改善箇所説明図 (例: W109)

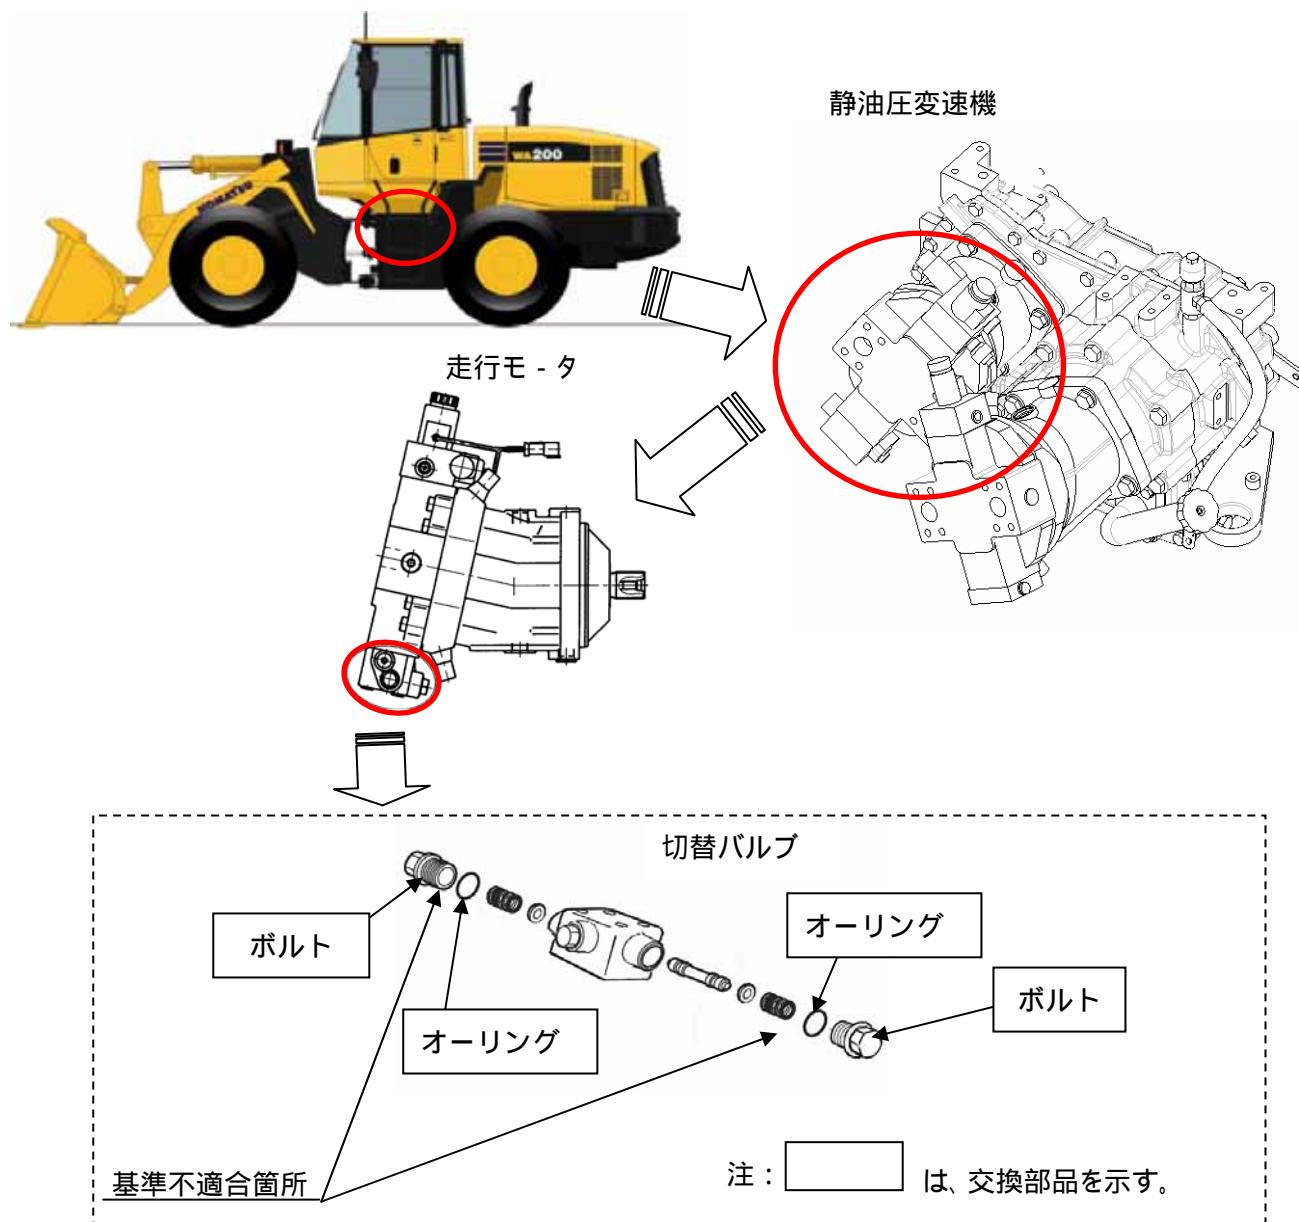
静油圧変速機の走行モータの切替バルブにおいて、左右のボルトの締付けが不適切なため、使用過程においてボルトが緩むものがある。そのため、そのままの状態で使用を続けると、オーリングが破損して作動油が流出し、最悪の場合、走行不能になるおそれがある。

改善措置の内容: 全車両、ボルトの締付けを点検し、緩みのあるものはボルト及びオーリングを新品に交換し、ボルトを適切に締付ける。

識別: ボルトの端部に白ペンキを塗布し、識別する。

白ペンキのマ - キング
